**XVIII COBREAP - CONGRESSO BRASILEIRO DE ENGENHARIA DE
AVALIAÇÕES E PERÍCIAS - IBAPE/MG - 2015**

**PARECER TÉCNICO EM PERICIA DE OBRA INDUSTRIAL ENVOLVENDO
PATOLOGIAS EM SERVIÇOS DE TERRAPLENAGEM**

PARECER TÉCNICO

FIGURA Nº 01 - AS LINHAS EM VERMELHO MOSTRAM O PROJETO BÁSICO DE AUTORIA DA CONTRATADA. AS LINHAS EM AZUL MOSTRAM A SITUAÇÃO FINAL DA OBRA COM TODAS AS MODIFICAÇÕES DE PROJETO. A FIGURA EM AMARELO INDICA O LOCAL ONDE OCORREU A MODIFICAÇÃO NO PROJETO CONCEITUAL DENOMINADA DE ALTERNATIVA CONTRATANTE.

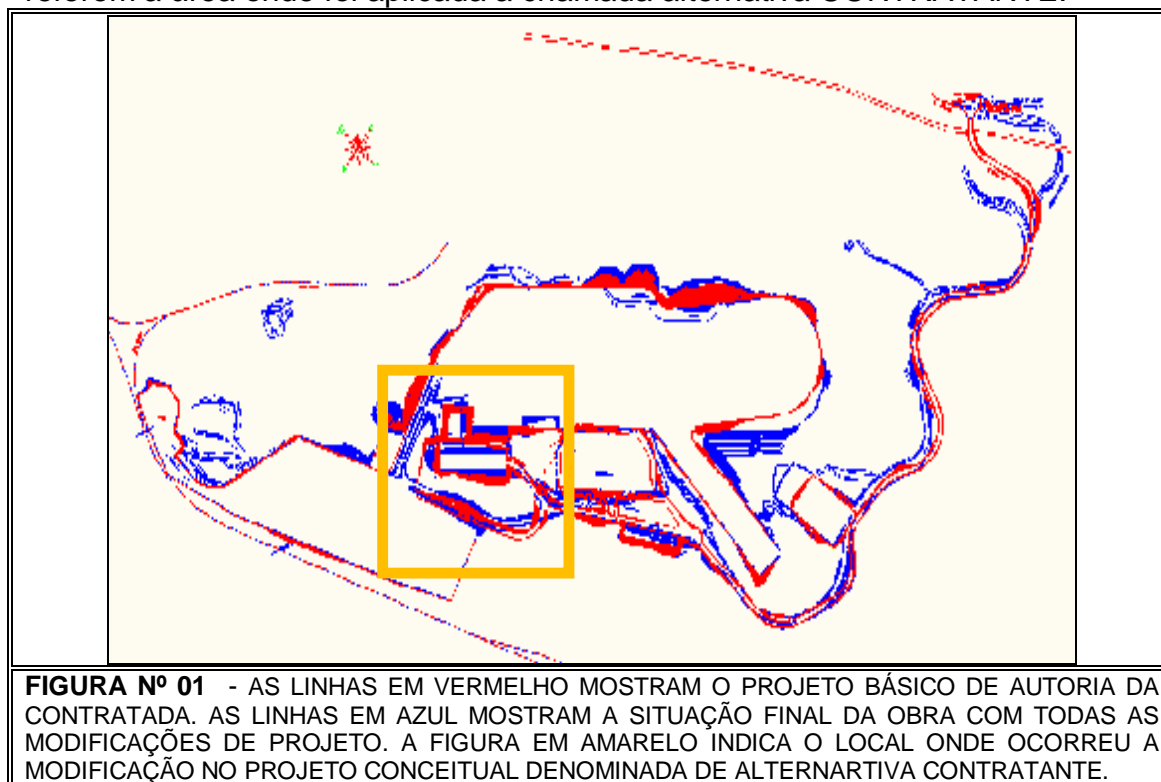
As quatro alternativas propostas pela Autora **para definição da passagem entre os platôs 1 e de matérias primas** com relação à escavação em rocha para passagem da ferrovia e do carro panela, entre o referido platô 1 e o pátio de matéria prima

implicaram em considerável aumento nos volumes de escavação deste material, serviço este que era parte integrante da matriz de riscos e, portanto, onerava os valores/custos do contrato para a CONTRATANTE. Assim, a CONTRATANTE por não concordar com essas alternativas, não validou as referidas alternativas apresentadas. No intuito de economia de custos, a CONTRATANTE nas correspondências CONTRATANTE-CONTRATADA-03-2008 e CONTRATANTE-CONTRATADA-10-2008 apresentou uma alternativa denominada “Alternativa CONTRATANTE” para que a passagem da ferrovia e carro panela entre o Platô 1 e o Pátio de Matéria Prima fosse implantada, permitindo ganho de prazo e manutenção dos quantitativos de material 3ª. categoria previstos. O local onde se discute a “Alternativa CONTRATANTE” **é restrito à ligação entre o platô 1 e platô de matéria prima,** e não impedia que a CONTRATADA continuasse executando a maior parte do escopo, que eram esses dois platôs. Ressalte-se ainda, que a CONTRATANTE apresentou à CONTRATADA apenas o *layout*, **o projeto básico e executivo da chamada alternativa CONTRATANTE foram de responsabilidade da CONTRATADA.**

Portanto, do exposto fica claro que a chamada alternativa CONTRATANTE, se limita apenas a este local para que a passagem da ferrovia e carro panela entre o Platô 1 e o Pátio de Matéria Prima. **O Perito do Juízo em diversas partes do Laudo se refere a “alternativa CONTRATANTE” de forma equivocada,** para locais onde houve modificações no *layout* da CONTRATANTE mas que não se referem a área onde foi aplicada a chamada alternativa CONTRATANTE.
